**【事前のご連絡】**

**C-VALUE ボールねじのナット規格変更にもなう販売終了および代替品のご案内**

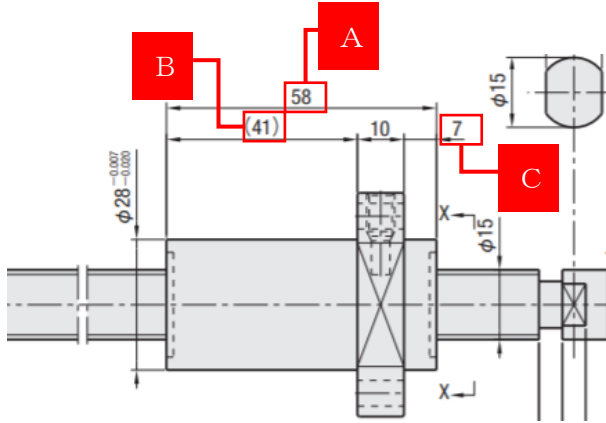
- ・仕様変更点：ナット寸法変更

※以下表の背景黒箇所が寸法変更対象です

軸径	現行品			軸径	代替品		
	A	B	C		A	B	C
1205	30	15	5	1205	30	15	5
1210	45	30	5	1210	42	27	5
1505	37	22	5	1505	31	16	5
1510	45	30	5	1510	42	27	5
1516	45	30	5	1516	43	28	5
1520	58	41	7	1520	50	35	5
2005	37	20	7	2005	33	16	7
2010	55	38	7	2010	52	35	7
2020	54	37	7	2020	52	35	7
2505	37	20	7	2505	33	16	7
2510	55	36	7	2510	52	33	7
2525	64	45	7	2525	60	41	7
3205	37	16	9	3205	35	14	9
